## **„Rekonstrukce výpravní budovy v žst. Chodov“**

### **Vysvětlení, změny a doplnění zadávací dokumentace - Dodatek č. 3**

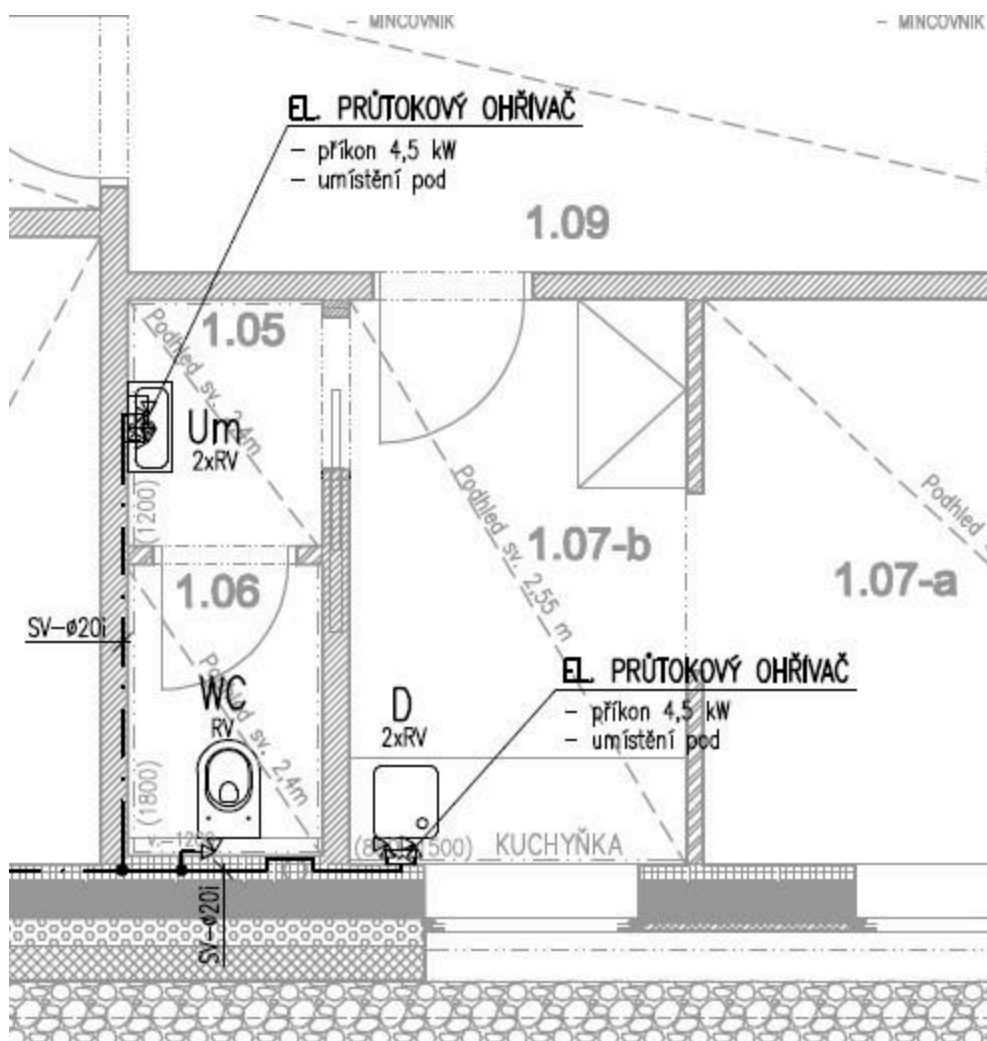
V poskytnuté zadávací dokumentaci - výkazu výměr u objektu **SO01-71D1.4.1.1. ZTI – vodovod** je elektrický zásobník o velikosti 50l a v půdorysu D1.4.1.3. je taktéž, zatímco v technické zprávě je elektrický zásobník o velikosti 60l.

**Žádáme zadavatele o upřesnění velikosti elektrického zásobníku.**

V technické zprávě je ZTI je napsáno **cca** 60 litrů. Dle výpočtu a výkresů je navržen **1ks el. Zavěšeného tlakového ohřívače o objemu 50 litrů a příkonu 2,2KW.**

Při kontrole bylo zjištěno, že ve výkazu výměr byla chybně uvedena tato položka.

725532112 -Elektrické ohřívače zásobníkové beztlakové přepadové akumulární s pojistným ventilem závěsné svislé objem nádrže (příkon) 50 l (2,0 kW) rychloohřev 220 V – soubor 1 – položka byla vymazána.

nahrazena:

725539202 - Montáž ohřívačů zásobníkových závěsných tlakových přes 15 do 50 l – 1ks

48438689 - ohřívač vody elektrický zásobníkový závěsný svislý objem 50L – 1ks

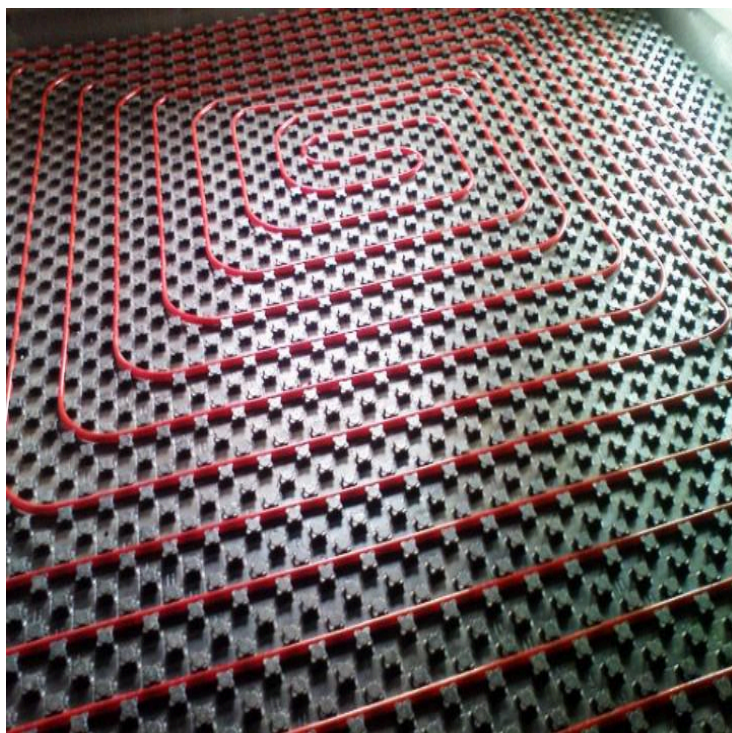
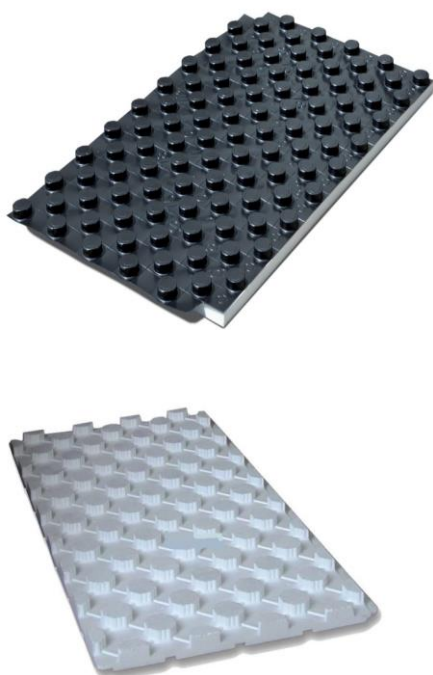
V poskytnuté zadávací dokumentaci ve výkresové části D1.4.3 Vytápění a chlazení není v technické zprávě upřesněno zhotovení skladby podlahy s podlahovým vytápěním. Ve variantě se systémovými deskami není potřeba zhotovit krycí separační folii pro montáž podlahového vytápění. Pro vysvětlení zasíláme obrázek montáže podlahového vytápění a vzorky systémových desek pro zhotovení a montáž podlahového vytápění. Ve výkazu výměr u objektu SO01-71D1.4.3 jsou uvedeny obě varianty.

**Žádáme zadavatele o upřesnění.**

Z technické zprávy byla vymazána druhá možnost – viz příloha D.1.4.3.01. Z Výkazu výměr byla vymazána položka: 7335511061 – Podlahové vytápění – krycí a separační folie 102,5 m<sup>2</sup> - úprava výkazu výměr viz příloha.

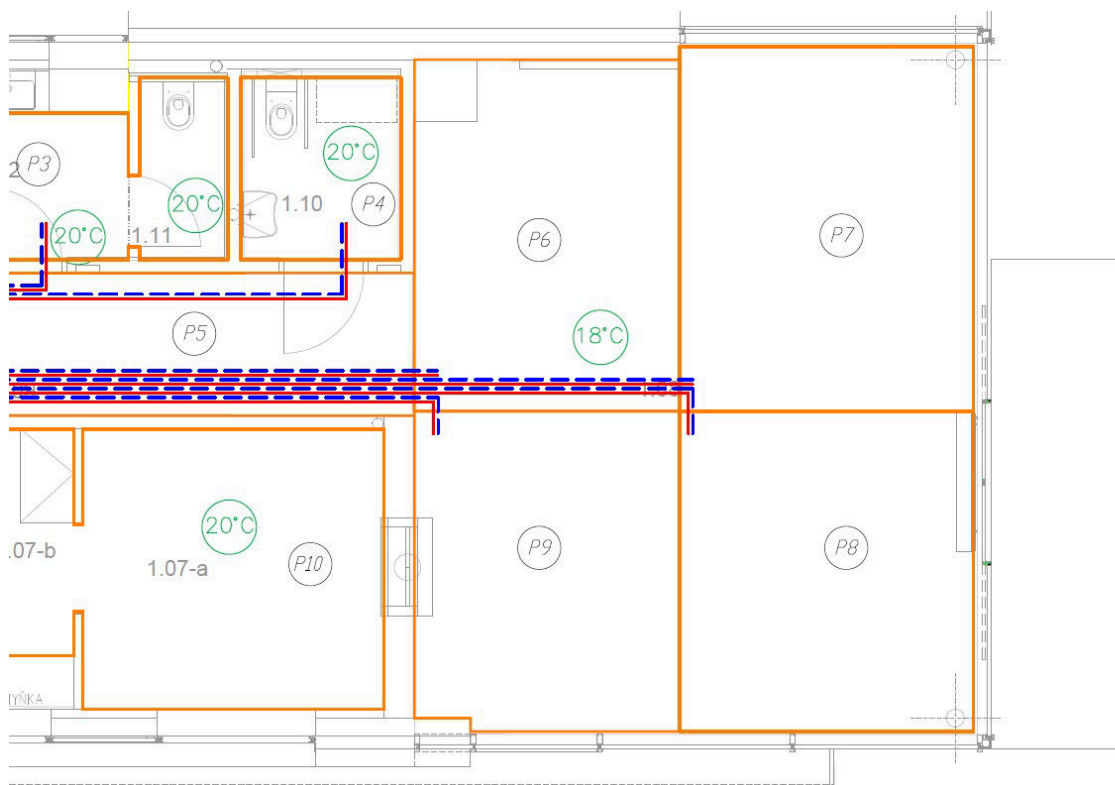
V poskytnuté zadávací dokumentaci - ve výkresové části D1.4.3 Vytápění a chlazení je v půdorysu vyznačeno několik okruhů podlahového topení. Prosíme o doplnění výkresu přesného provedení těchto topných okruhů včetně roztečí trubek teplovodního vytápění pro kontrolu výkazu výměr SO01-71D1.4.3 a možného nacenění. Délky okruhů jsou nezměřitelné.

**Žádáme zadavatele o upřesnění a poskytnutí výkresu.**

Jednotlivé okruhy podlahového topení jsou podrobně popsány ve výkresu D.1.4.3.02 – Půdorys. Kde je uvedena plocha jednotlivých okruhů, rozteč, průtok a délka okruhu. Jsme přesvědčen, že jsou uvedeny všechny potřebné údaje. Ve výkresu se uvedená tabulka nachází nad rozpiskou vedle tabulky místností.

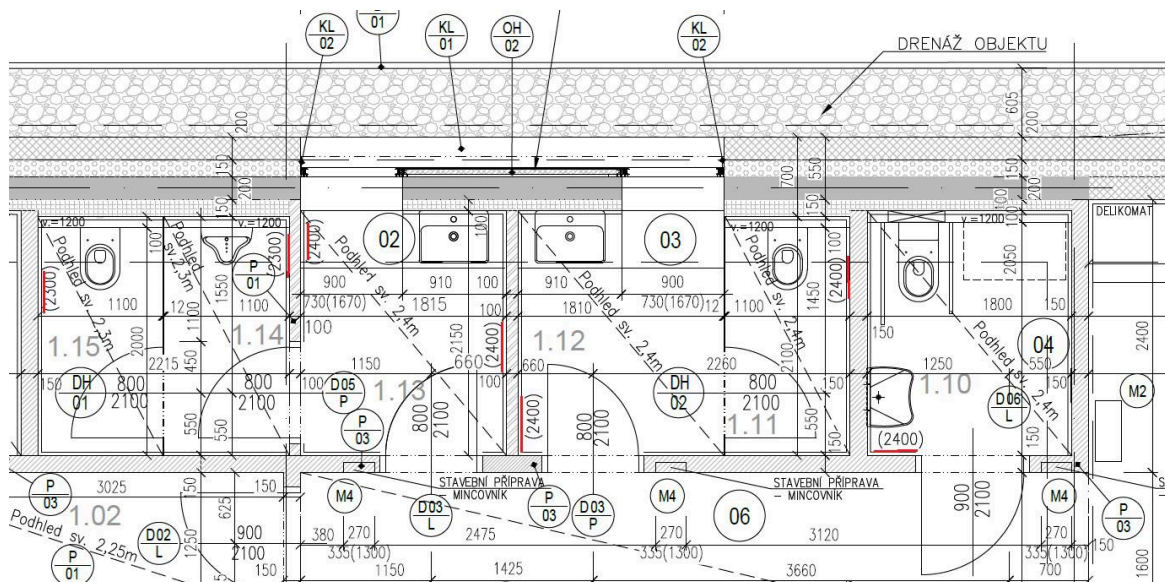
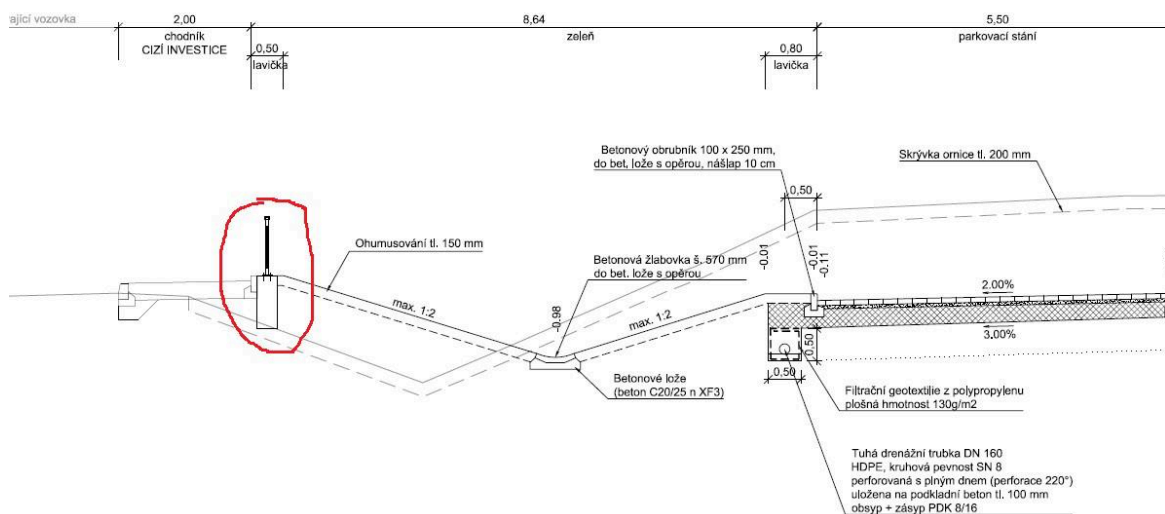
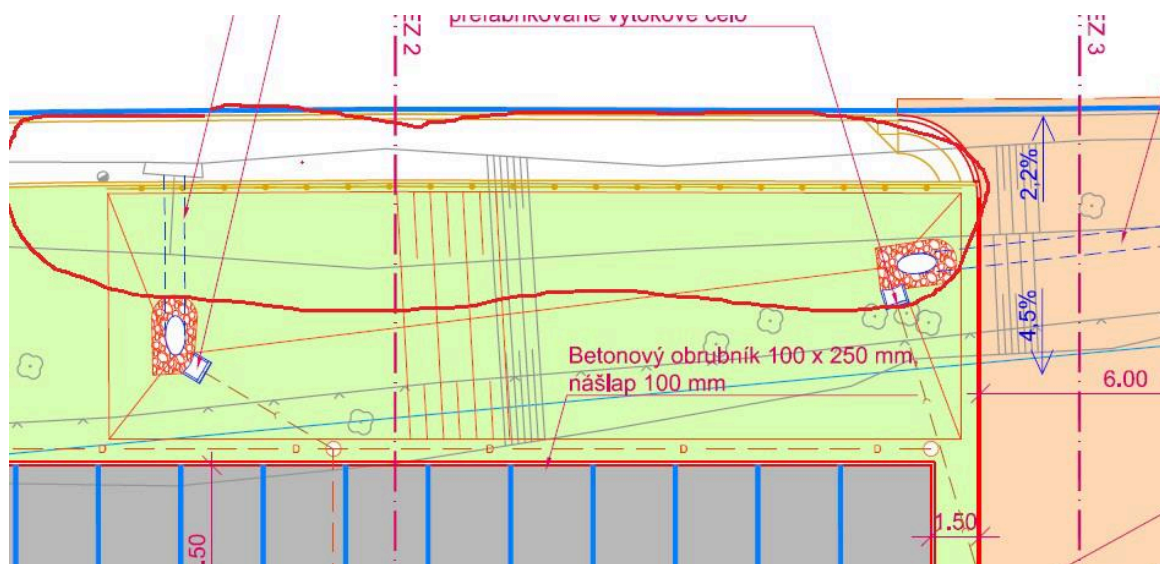
V poskytnuté zadávací dokumentaci - ve výkresové části D1.1 Architektonicko - stavební a konstrukční část je výkres D1.1.19 Skladby. U skladby obvodového pláště v místě veřejného WC není zaznamenán obklad pouze nátěr. Dle výkresu půdorysu D1.1.3 jsou v tomto místě obklady zhotoveny až pod podhled.

**Žádáme zadavatele o upřesnění a opravu skladby.**

Ano, dle nových požadavků je nakonec obklad až do stropu. Stěrka s penetračním nátěrem je tedy vyměněna za lepidlo a obklad jako u skladby F04. Opraveno v příložené D.1.1.19\_Skladby-rev1
